Projektname **20-004 Gut Ringelsbruch**
Renovierung und Nutzungsänderung
Ringelsbruch 1,3-6,8+9, 33106 Paderborn

Planname **EG Torhaus Nord und West**

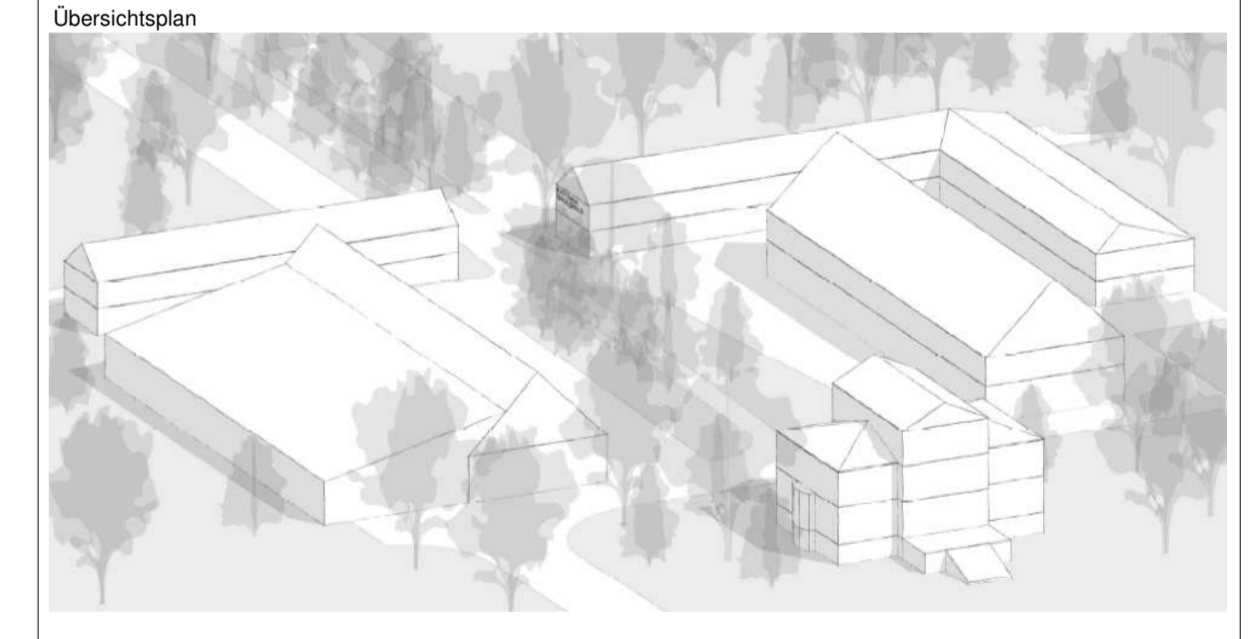
gesamte Träger abstrahlen + Brandschutzanstrich
Träger im Bereich der Kappendecken

Sockel und einzelne Steine vom Mauerwerk aufarbeiten lassen!
Böden neu + Höhen ausgleichen!
gesamte Träger abstrahlen + Brandschutzanstrich

Zu beachten:
Blaue Schrift beinhaltet Anmerkungen zum Bestand
Klärung, wo Rampen und Treppen als Zugänge benötigt werden
Spannschlösser an Stellen, wo Wände nach außen kippen
Wärmeschutz und Wanddicken evtl. ausreichend, wenn genügend Atmungsaktivität gegeben ist

1. OG:
Holzzwischendecke
Holzboden
Ca. 57 m²

Kappendecken bleiben, werden abgestrahlt!
keine Decke
Blindfenster ggf. durch Fenster ersetzen
Decken bei offener Aufsicht: Dämmung von Innen, dickere Balken, damit sie sichtbar bleiben
Holzbalkendecke
Steinplatten
Holzbalkendecke
kein Boden

Gesims kann bestehen bleiben
